Motori BMW

Importanti Informazioni per l'installazione di alcuni modelli di turbocompressore

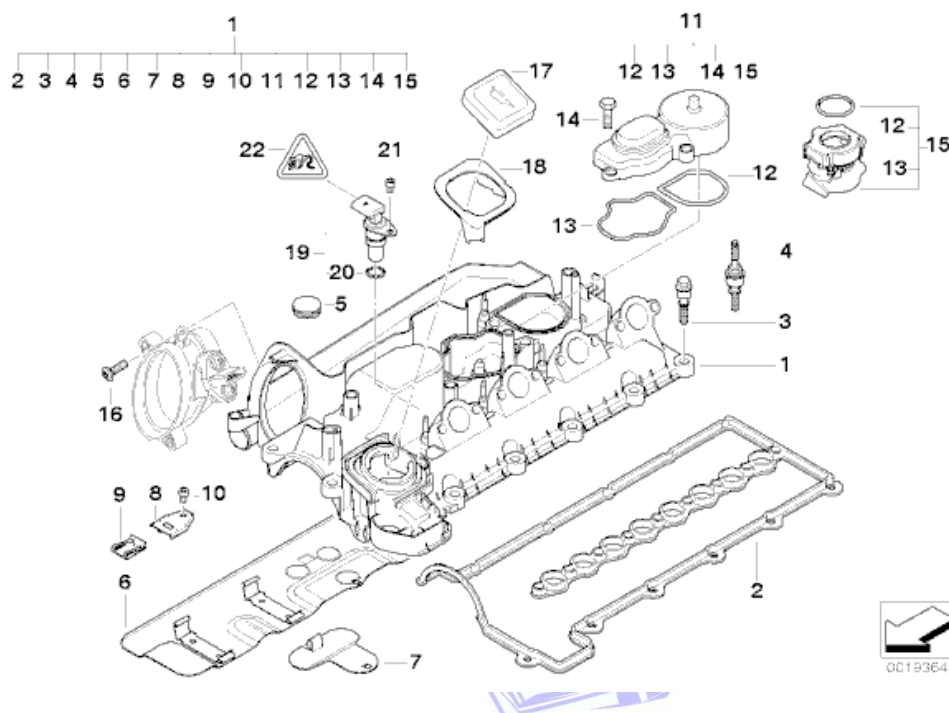
si rende necessaria la sostituzione dell'unità di sfiato identificata al punto 11 nel disegno e il cui codice BMW è 11127799224)

Per gli stessi turbocompressori è consigliabile anche la verifica/sostituzione del tubo della mandata olio ove previsto (cod. BMW 11427791624)
